बिहार सरकार  
पंचायती राज विभाग

कार्यालय आदेश

### संयुक्त अनुपालन प्रतिवेदन

विषय :- दिनांक- 27.12.2025 को भवदीय द्वारा निरीक्षण के दौरान निर्माणाधीन पंचायत सरकार भवन  
ढकाईच, प्रखण्ड सिमरी का अनुपालन प्रतिवेदन समर्पित करने के संबंध में।

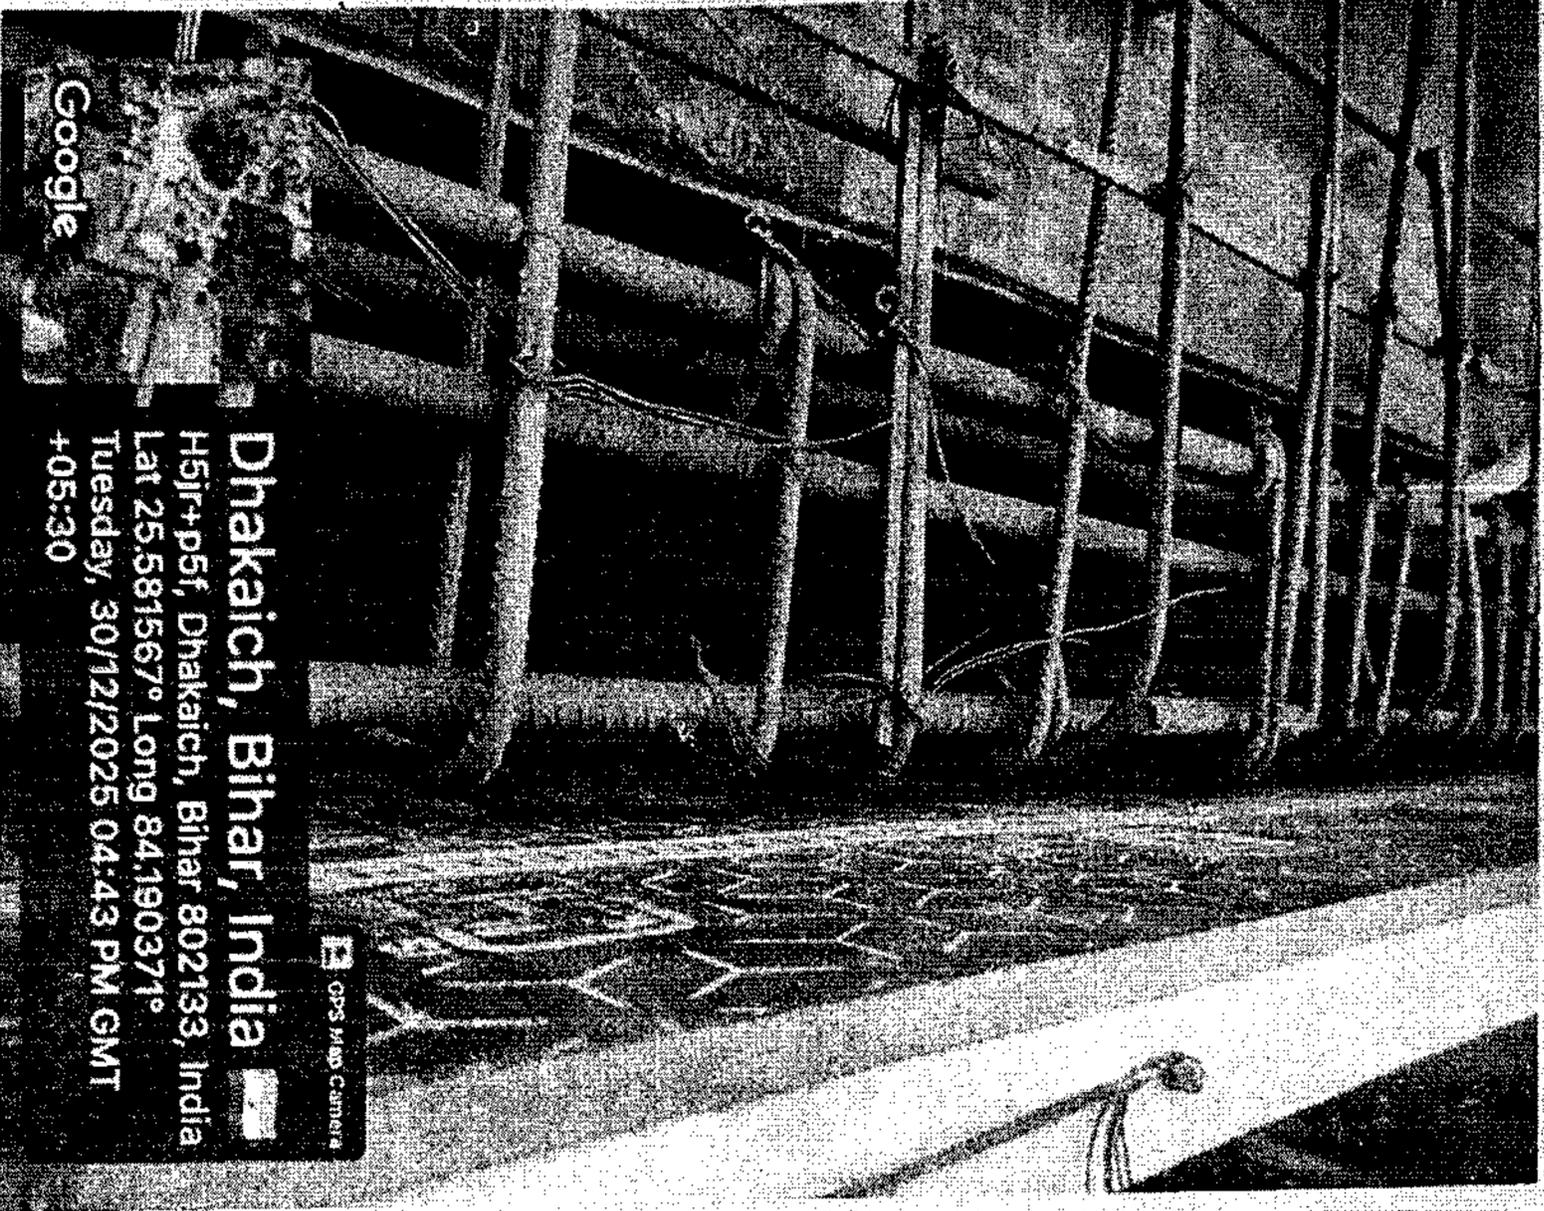
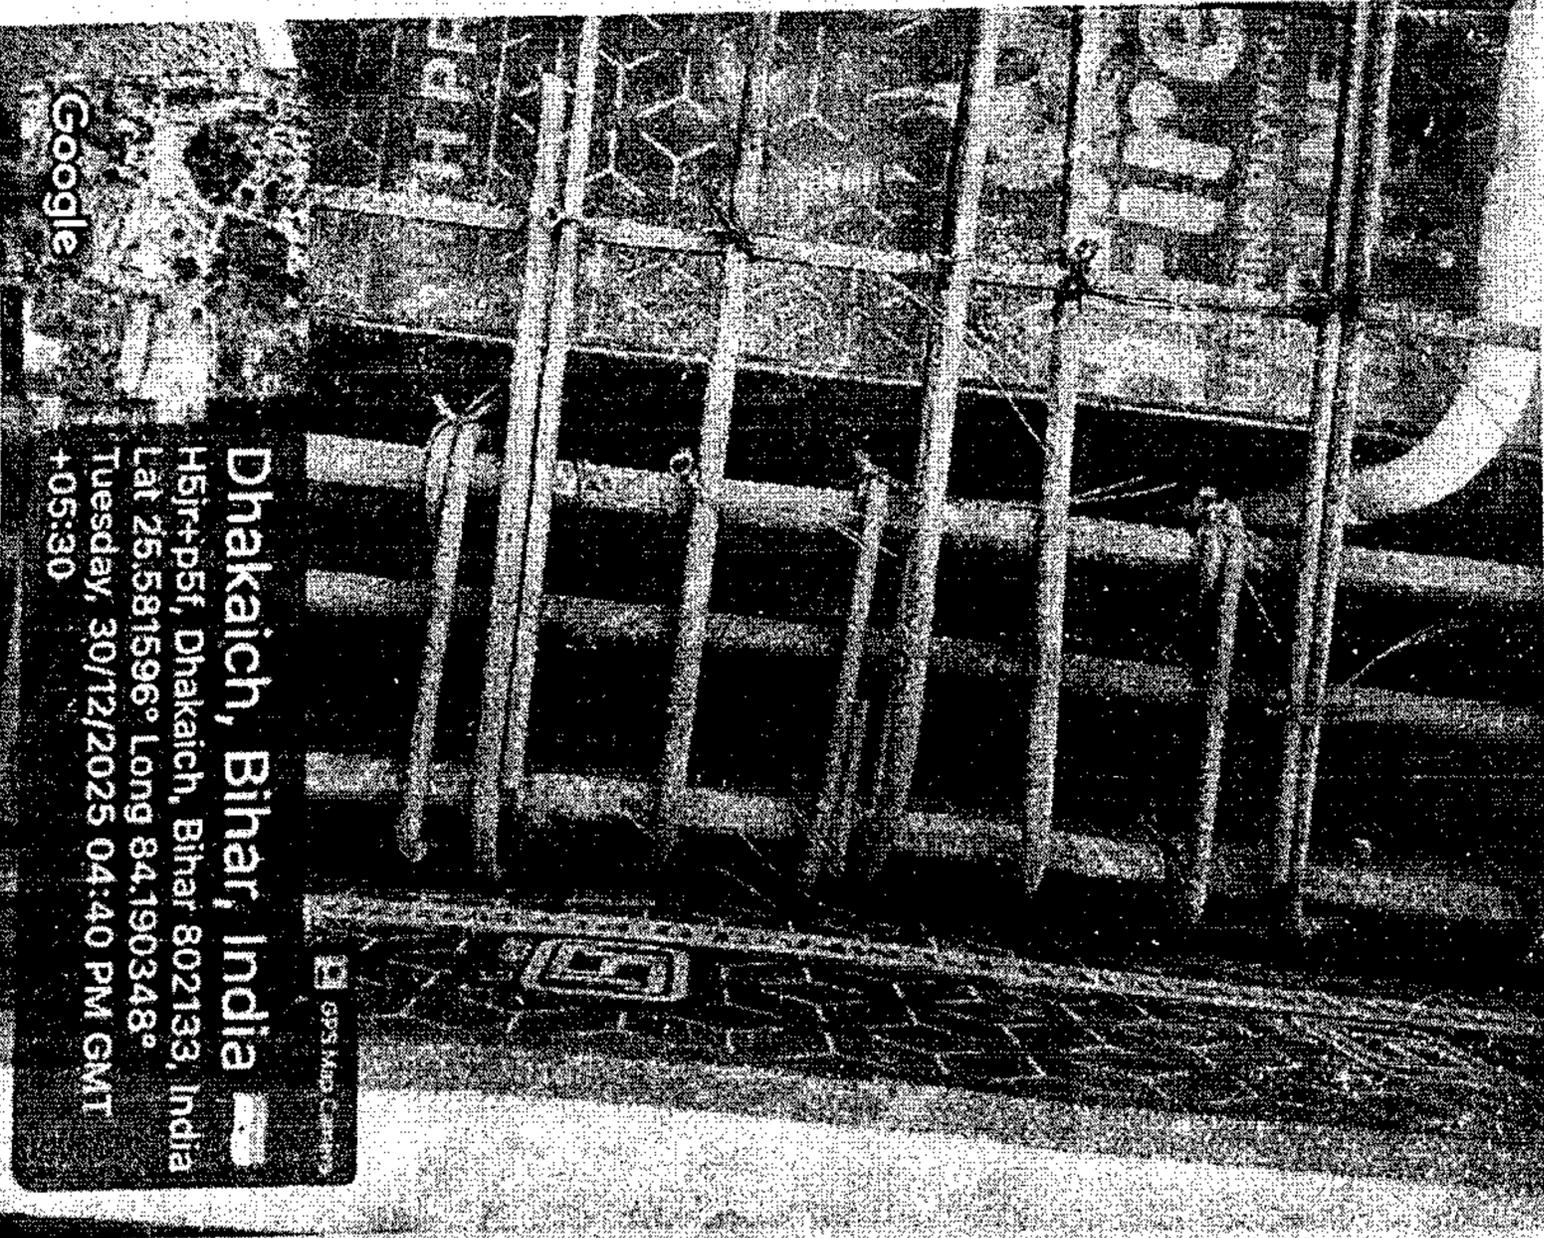
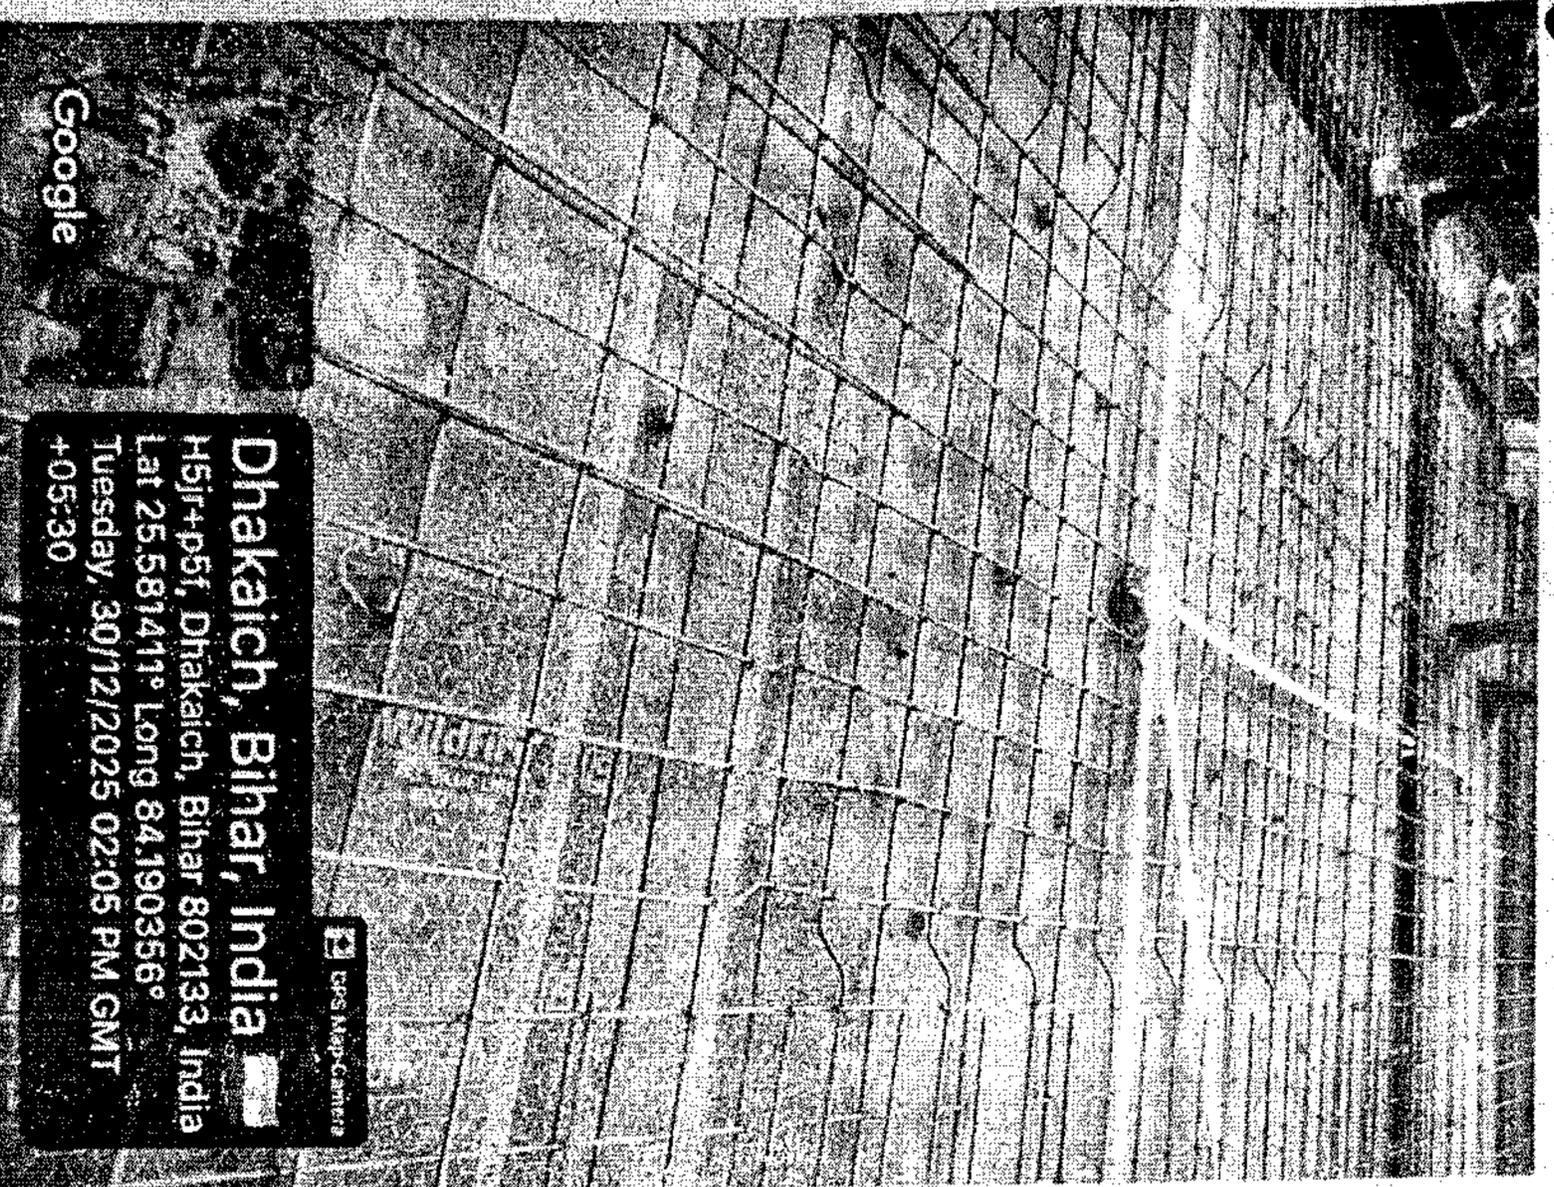
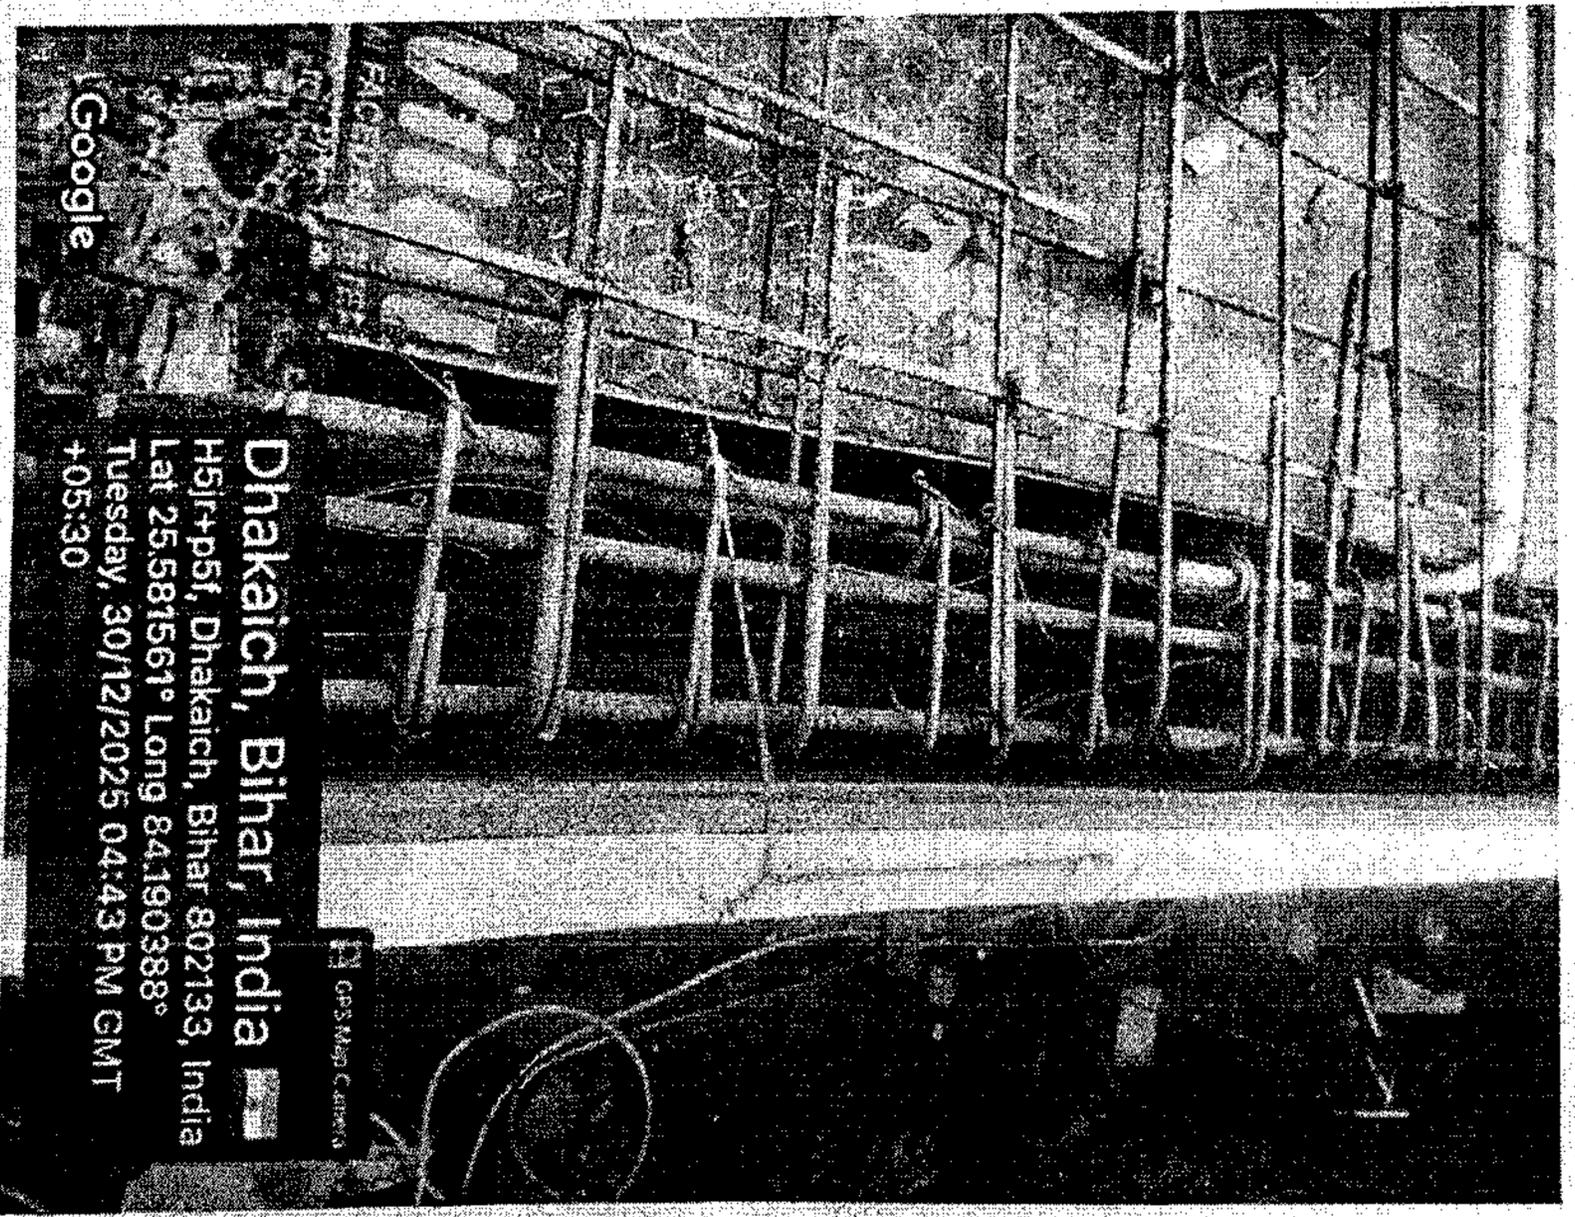
क्र०	बताई गई त्रुटियों की विवरणी	अभ्युक्ति
1	सीढी के सरिया बंधाई के दौरान सरिया की कमी पायी गई।	निराकरण करा दिया गया है।
2	सीढी के सटे हुए बीम में Extra Buttom 16 mm के बदले 12 mm पाया गया।	निराकरण करा दिया गया है।
3	Stirrups Spacing 150 mm के बदले 160 mm, 165 mm पाया गया। साथ ही Hooks 135° पर नहीं पाया गया।	निराकरण करा दिया गया है।
4	सरिया बंधाई के दौरान बीम की सरिया में कही-कही L नहीं मोड़ा गया था।	निराकरण करा दिया गया है।
5	छत के जाली का सरिया को बीम के साथ L करके मोड़ा नहीं गया था।	निराकरण करा दिया गया है।
6	छत ढलाई के दौरान Cover Blocks का प्रयोग करने का निदेश दिया गया है।	Cover Blocks का प्रयोग किया जा रहा है।

उपरोक्त सभी त्रुटियों का निराकरण करा दिया गया है (फोटो संलग्न)। उक्त निर्माण कार्य में सरिया बंधाई का कार्य नक्शा के अनुरूप करा दिया गया है।
